改善箇所説明図

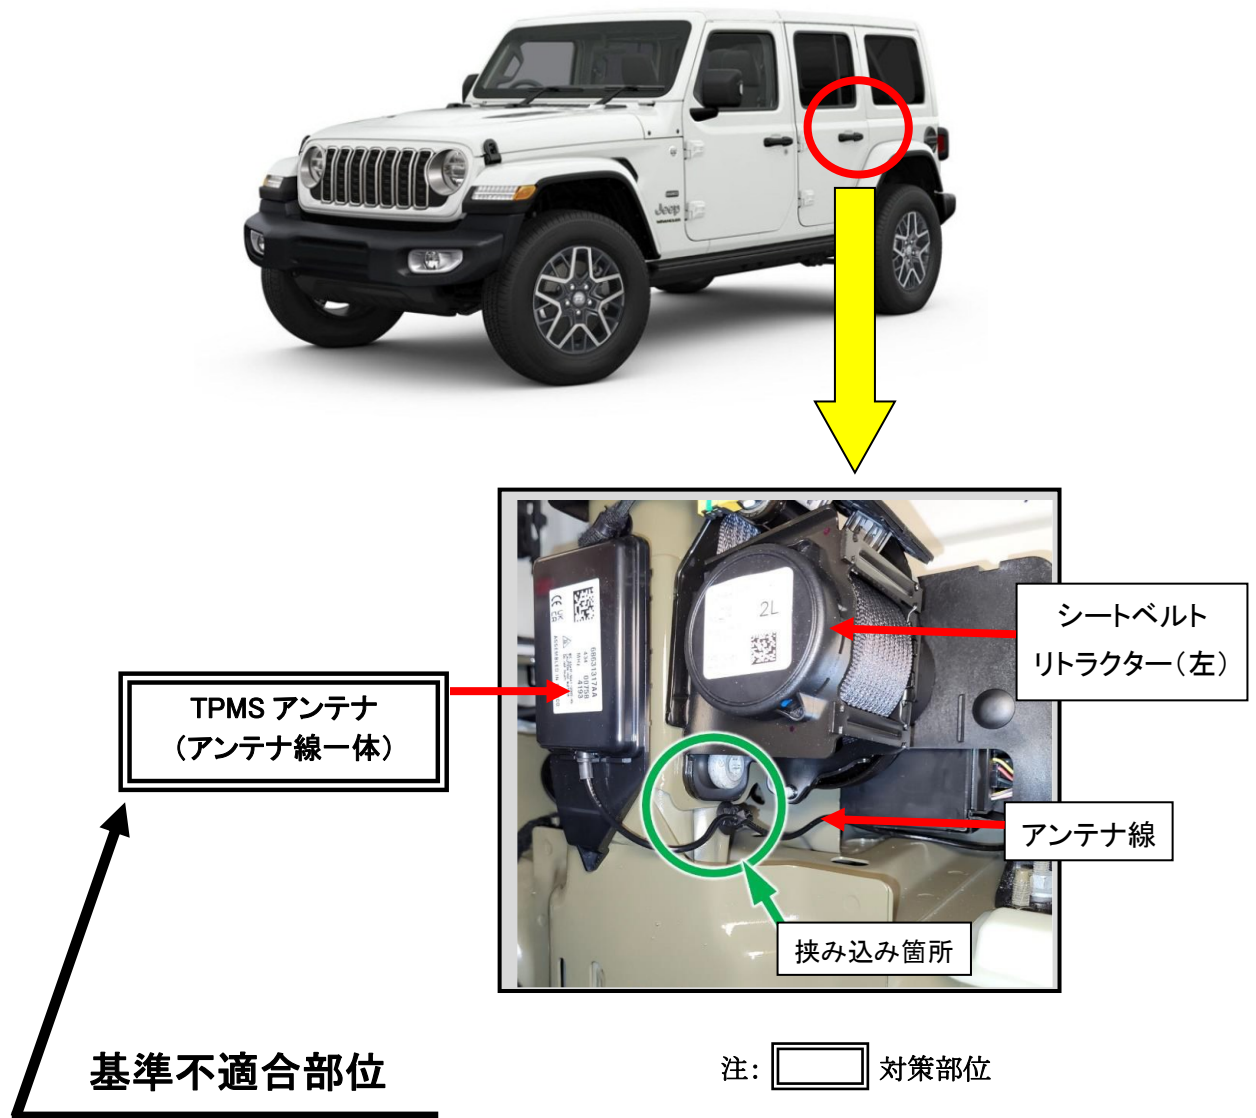
TPMS(タイヤ空気圧監視システム)アンテナにおいて、部品組付け順序が不適切なため、アンテナ線がリアシートベルトリトラクター(左)と車体との間に挟まれて組付けられているものがある。そのため、使用過程で受ける走行振動によりアンテナ線が損傷し短絡すると、警告灯が点灯してTPMSが適切に機能せず、保安基準に適合しないおそれがある。

全車両、アンテナ線の取り付け状態を確認し、リアシートベルトリトラクター(左)と車体の間に挟まれている場合は、TPMSアンテナ(アンテナ線一体)を新品に交換する。
